Como respuesta a las dudas que se han planteado sobre la licitación n.º CE181960048/25 para la “Renovación de iluminación de las pistas Río y Maribel y línea de telesilla Antonio Jara de Cetursa Sierra Nevada, SA, con cofinanciación de fondos europeos”, y al objeto de que dicha información esté disponible para todos y cada uno de los interesados en participar en la licitación, se publica este documento de resolución de dudas.

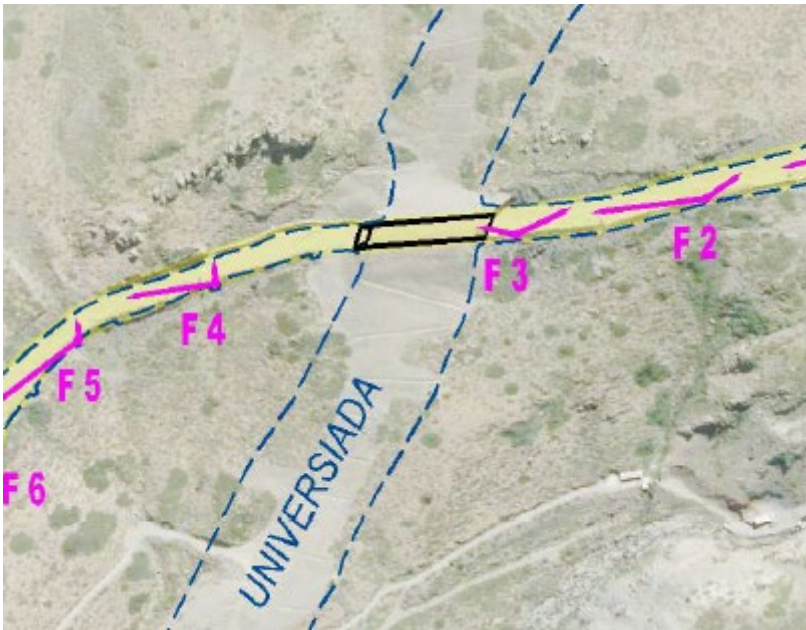
Es en ese plano (ILUMINACION PISTAS V2 PLANIMETRIA) en el que aparecen las alturas de las luminarias, ¿debemos usar esas? En los casos en los que no aparezca el dato, ¿qué altura debemos usar?

Los postes (columnas) instalados en las pistas tienen una altura de 9m.

Los puntos de iluminación colocados sobre edificaciones tienen una altura variable. El plano “ILUMINACION PISTAS V2 PLANIMETRIA.dwg” incluye esta información. Solo se pueden utilizar las edificaciones que ya tienen instalados proyectores según lo indicado en el Anexo II de la “MEMORIA JUSTIFICATIVA ILUMINACION PISTA DEL RIO, PISTA MARIBEL Y TELESILLA ANTONIO JARA”. En la visita recomendada se pueden comprobar estas posiciones existentes.

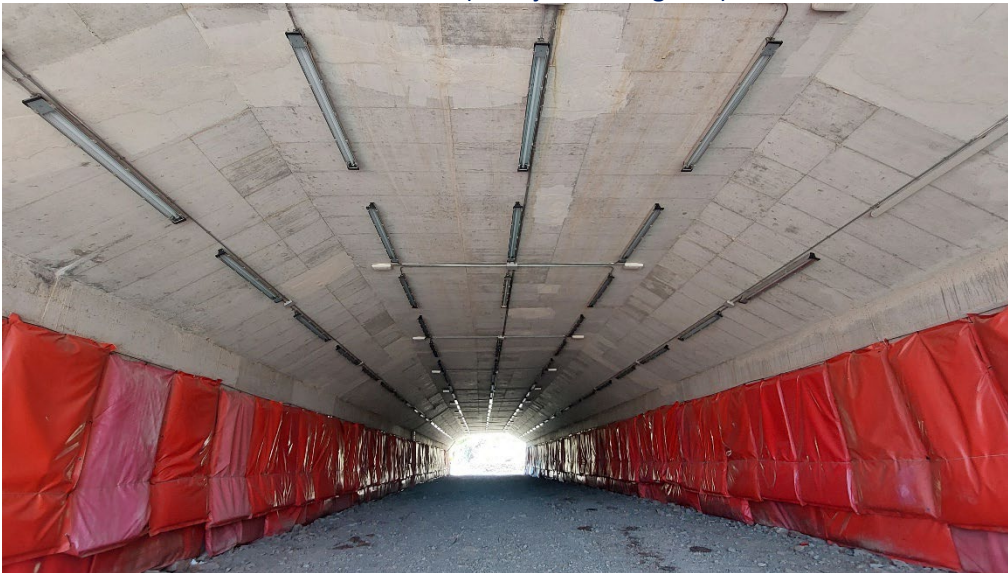
En las Mediciones se indica que hay 15 proyectores en el túnel de Maribel sin embargo no se aprecian estas unidades en el plano. ¿Dónde están? El túnel debería iluminarse desde dentro ¿es posible? ¿Qué altura tiene?

Al ser un plano en planta, no se ha indicado en la planimetría los proyectores del túnel de la pista Maribel. La posición del “túnel” de la pista Maribel se indica en la planimetría y se ubica en el cruce con la pista Universiada. Se incluye captura de la planimetría para su ubicación:

El túnel debe iluminarse desde dentro (se adjunta fotografía).

Tiene una altura aproximada de 5m, que se ve reducida por la altura de la nieve.
